**Rapport d'analyse environnementale
pour la demande de modification du décret numéro 526-2015
du 17 juin 2015 concernant le projet Dumont – Exploitation d'un
gisement de nickel sur les territoires des municipalités du canton
de Launay et du canton de Trécesson par Dumont Nickel SEC**

Dossier 3211-16-008

Le 26 juin 2026

FIGURE 1 : SITE MINIER DUMONT ET NOUVELLES BERMES DE SÉCURITÉ

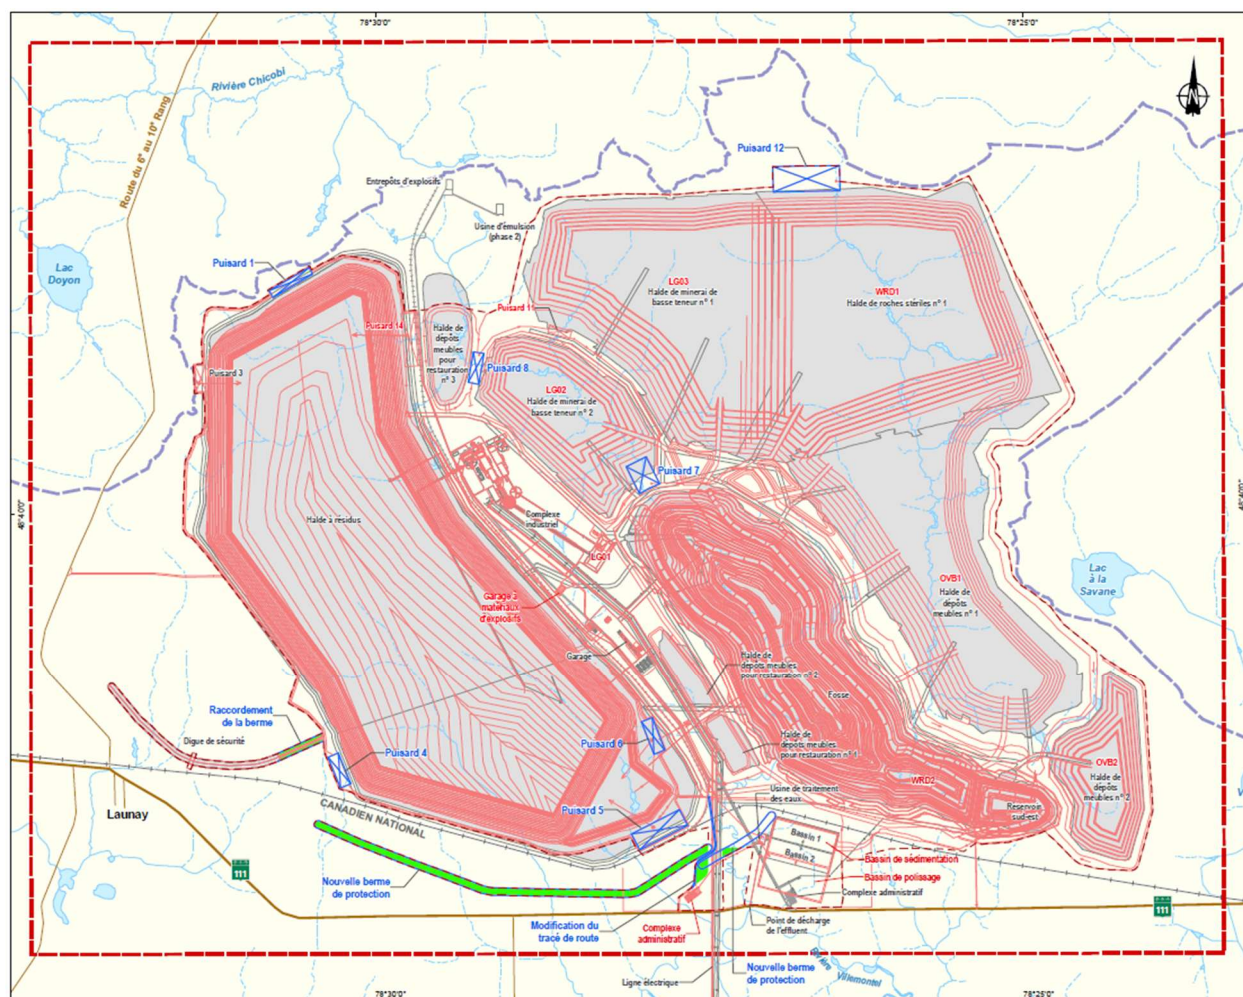
Les seuls changements notables au projet Dumont présentés dans la demande pour prolonger la durée de validité de l'autorisation sont l'ajout de deux barmes de sécurité au sud du parc à résidus (figure 1).

L'initiateur prévoit aménager ces barmes afin de contribuer à contenir les résidus advenant une défaillance de ce parc. Ces barmes mesureront respectivement 4 000 m et 890 m de longueur, avec une largeur moyenne de 70 m. L'initiateur indique qu'elles seront érigées progressivement durant les onze premières années d'exploitation du parc à résidus pour atteindre une hauteur moyenne de 10 m. Leur hauteur variera en fonction de la topographie du terrain naturel dans l'emprise des travaux, de manière à construire des barmes de sécurité avec une crête ayant une élévation continue. Les dimensions des barmes seront confirmées au moment de l'élaboration de l'ingénierie détaillée.

Cet ajout augmente l'empreinte du site minier sur le milieu naturel de 85 ha, comparativement au projet autorisé en 2023, pour totaliser 4 650 ha.

FIGURE 2 : MILIEUX HUMIDES ET HYDRIQUES AFFECTÉS PAR LE PROJET

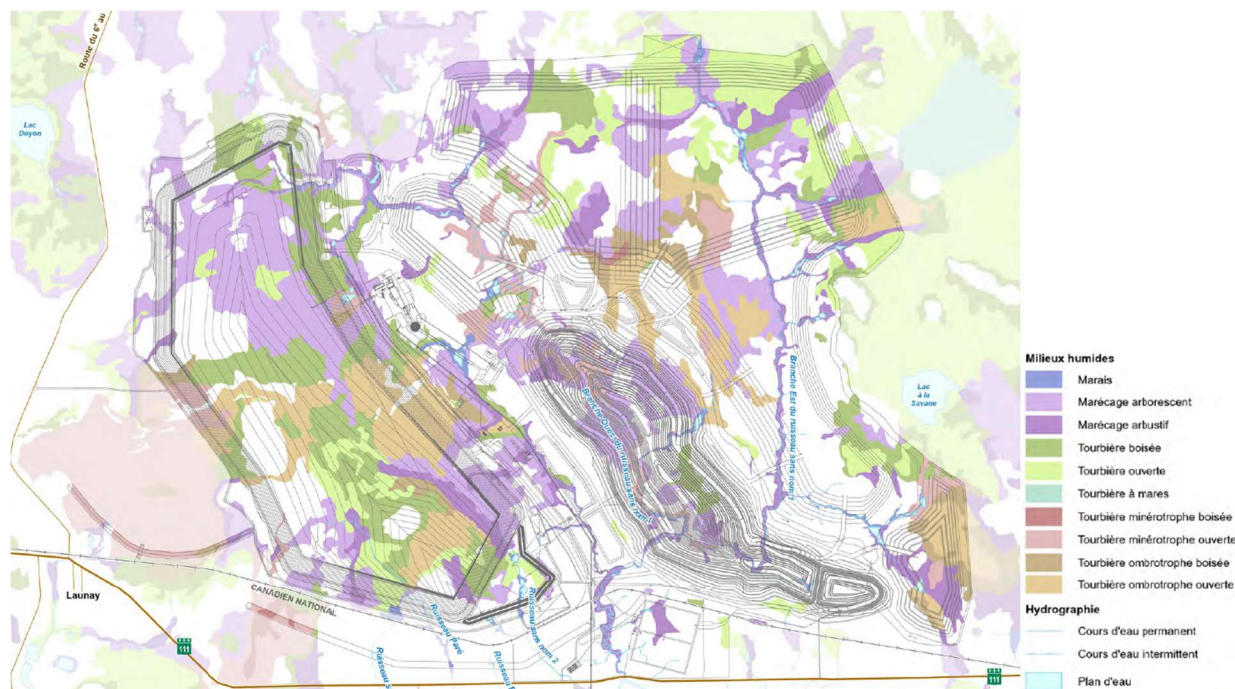
Le projet minier Dumont causera la perte de 2 511,4 ha de MHH, dont 2 256,9 ha de milieux humides et 254,6 ha de milieux hydriques (figure 2). La destruction des milieux s'échelonnera majoritairement sur les six premières années du projet et sera complété après 16 années d'exploitation (tableau 1).
